2016年1月14日  
アドバンテック株式会社

**ACP-4020およびACP-4340シリーズシャーシ外観変更のお知らせ**

4. 変更詳細:シャーシ開口警告 スイッチケーブル

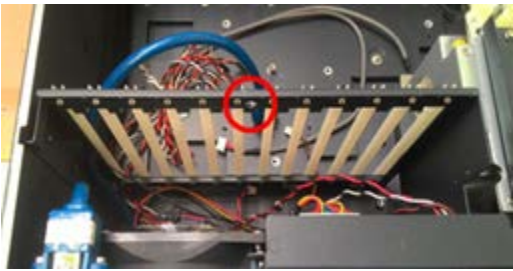
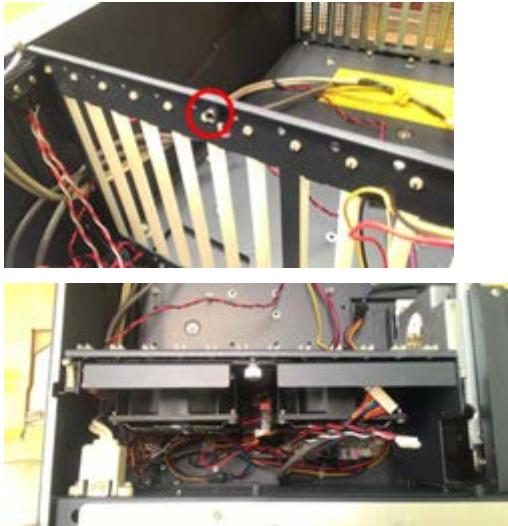
この度、ACP-4020/ACP-4340シリーズのシャーシは、安全性の向上のためシャーシ開口を検知するアラート用のスイッチが追加となります。また、ACP-4340シリーズのシャーシはオプションのファンに対応するためブラケットを追加致します。ここにご案内申し上げます。

開口警告の機能の利用時に、トップカバーが開いた場合ユーザにアラームを通知します

対象製品型番	変更前(ACP-4020)	変更後(ACP-4020)
ACP-4020BP-00XE ACP-4020MB-00XE ACP-4340BP-00XE ACP-4340MB-00XE AVS-542-00A1E

1. ケーブルスイッチをマザーボードの「JCASE1」に接続
2. BIOS「Advanced」画面で「HW Monitor」を選択
3. 「Case Open Warning」の項目で Enable を選択
